Verslag huishoudelijke elektrische installatie op laagspanning en zeer lage spanning**Algemeen:**

Referentie: 007-20260422-04	Datum controle: 22/04/2026
Keurder: 007

Eigenaar:	EAN-code: 541449206001985639
Adres installatie: Mereelstraat 50, 3550 - Heusden-Zolder	Nummer teller(s): 1sag1100440552
	Distributienetbeheerder installatie: Fluvius
Datum uitvoering installatie:	<input type="checkbox"/> Vóór 01/10/1981 <input checked="" type="checkbox"/> Tussen 01/10/1981 en 01/06/2020 <input type="checkbox"/> Vanaf 01/06/2020
Type:	<input checked="" type="checkbox"/> Wooneenheid <input type="checkbox"/> Niet-huishoudelijk <input type="checkbox"/> PV <input type="checkbox"/> Batterij <input type="checkbox"/> Laadpaal

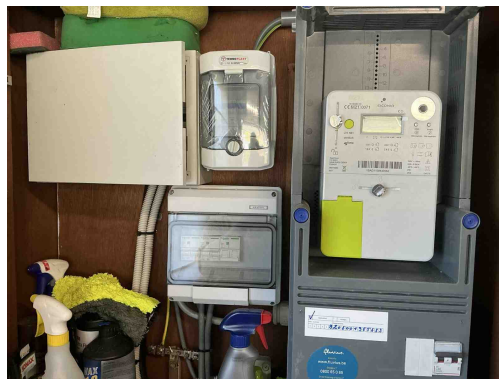
B18 - Het volgnummer is niet op elk bord vermeld (Boek 1: 3.1.3.3).

Opmerking: Oa elk bord

B17 - De voedingsspanning is niet op elk bord vermeld (Boek 1: 3.1.3.3).

Opmerking: Oa elk bord

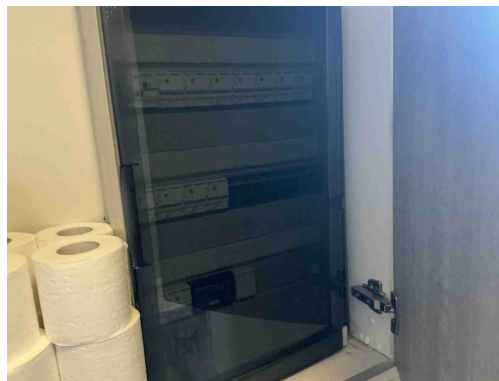
B18 - Het volgnummer is niet op elk bord vermeld (Boek 1: 3.1.3.3).

Opmerking: Oa elk bord

B17 - De voedingsspanning is niet op elk bord vermeld (Boek 1: 3.1.3.3).

Opmerking: Oa elk bord

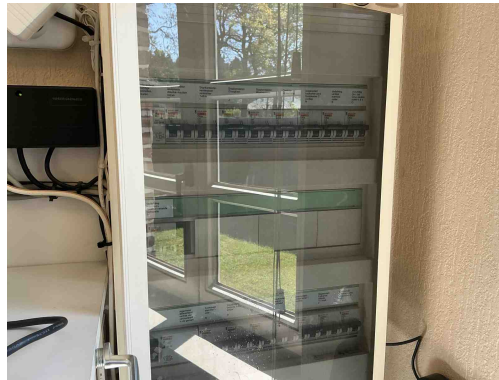
B18 - Het volgnummer is niet op elk bord vermeld (Boek 1: 3.1.3.3).
Opmerking: Oa elk bord

B17 - De voedingsspanning is niet op elk bord vermeld (Boek 1: 3.1.3.3).
Opmerking: Oa elk bord

B18 - Het volgnummer is niet op elk bord vermeld (Boek 1: 3.1.3.3).
Opmerking: Oa elk bord

B17 - De voedingsspanning is niet op elk bord vermeld (Boek 1: 3.1.3.3).
Opmerking: Oa elk bord

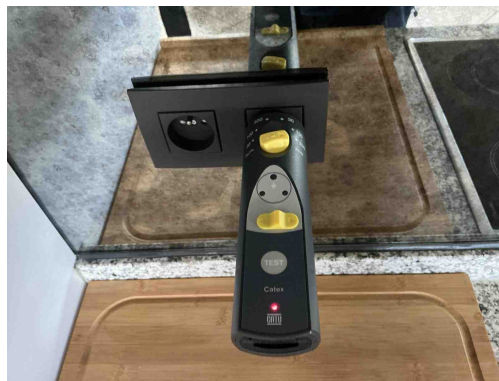
B18 - Het volgnummer is niet op elk bord vermeld (Boek 1: 3.1.3.3).
Opmerking: Oa elk bord

B17 - De voedingsspanning is niet op elk bord vermeld (Boek 1: 3.1.3.3).
Opmerking: Oa elk bord

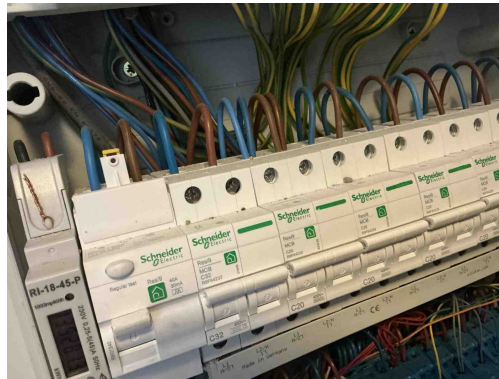
A16 - Er is geen continuïteit van de beschermingsgeleider van de contactdoos (Boek 1: 5.4.3.4).
Opmerking: Oa keuken

A05 - De waarde van de spreidingsweerstand van de aardverbinding is te hoog (Boek 1: 5.4.2).

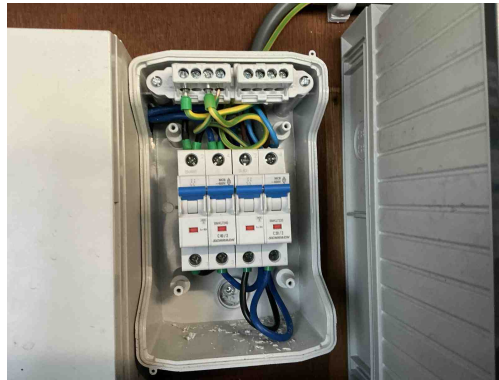
T21 - Het elektrisch materieel is niet geplaatst volgens de voorschriften van de fabrikant/ regels van goed vakmanschap . (Boek 1: 1.4.1.3)

Opmerking: Oa Ophangvijzen elk bord

B24 - De sectie van de interne bekabeling van het elektrisch bord is niet aangepast aan de te verwachten stroom (Boek 1: 4.4.1.1/4.4.1.2).

Opmerking: Oa automaat 32 A

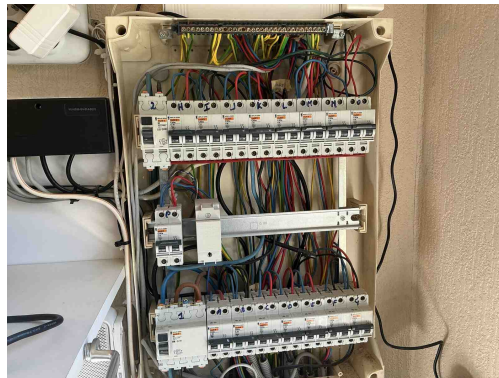
T21 - Het elektrisch materieel is niet geplaatst volgens de voorschriften van de fabrikant/ regels van goed vakmanschap . (Boek 1: 1.4.1.3)

Opmerking: Oa Ophangwijzen elk bord

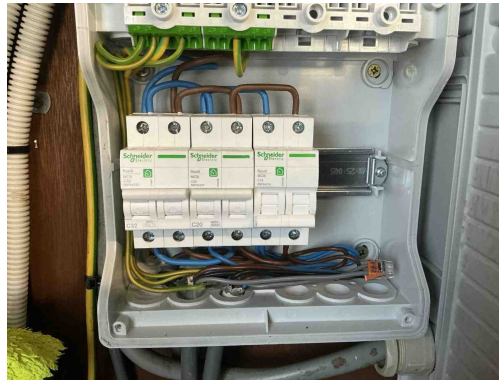
T21 - Het elektrisch materieel is niet geplaatst volgens de voorschriften van de fabrikant/ regels van goed vakmanschap . (Boek 1: 1.4.1.3)

Opmerking: Oa Ophangwijzen elk bord

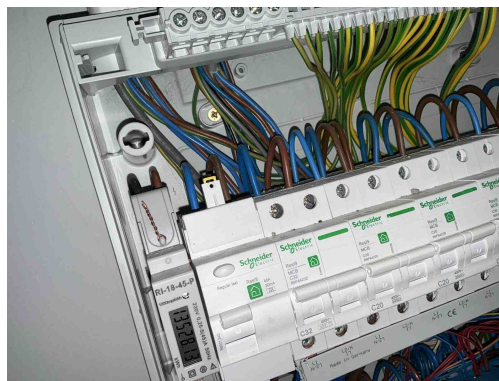
T21 - Het elektrisch materieel is niet geplaatst volgens de voorschriften van de fabrikant/ regels van goed vakmanschap . (Boek 1: 1.4.1.3)

Opmerking: Oa Ophangvijzen elk bord

B24 - De sectie van de interne bekabeling van het elektrisch bord is niet aangepast aan de te verwachten stroom (Boek 1: 4.4.1.1/4.4.1.2).

Opmerking: Oa automaat 32 A

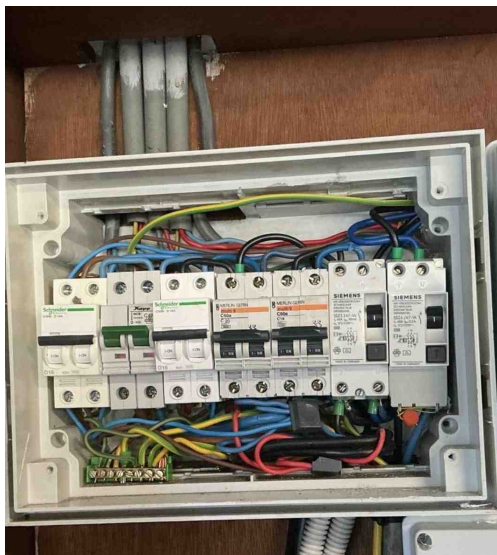
T21 - Het elektrisch materieel is niet geplaatst volgens de voorschriften van de fabrikant/ regels van goed vakmanschap . (Boek 1: 1.4.1.3)

Opmerking: Oa Ophangvijzen elk bord

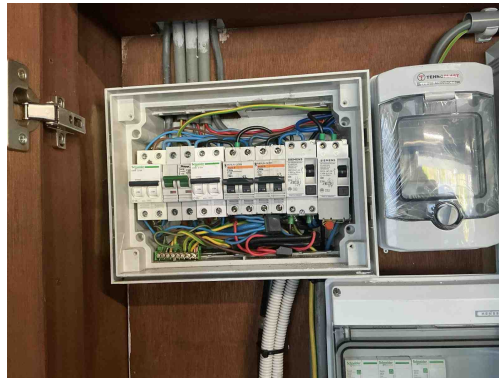
C21 - Het gebruik van geleiders van het type VOB, zonder bijkomende afscherming is niet toegestaan (Boek 1: 5.2.9.6).
Opmerking: Oa badkamers

C26 - De verbindingen zijn niet gebeurd in borden, in aftakdozen, aan de klemmen van contactdozen, schakelaars of in de verlichtingstoestellen (Boek 1: 5.2.6.1).
Opmerking: Oa badkamers
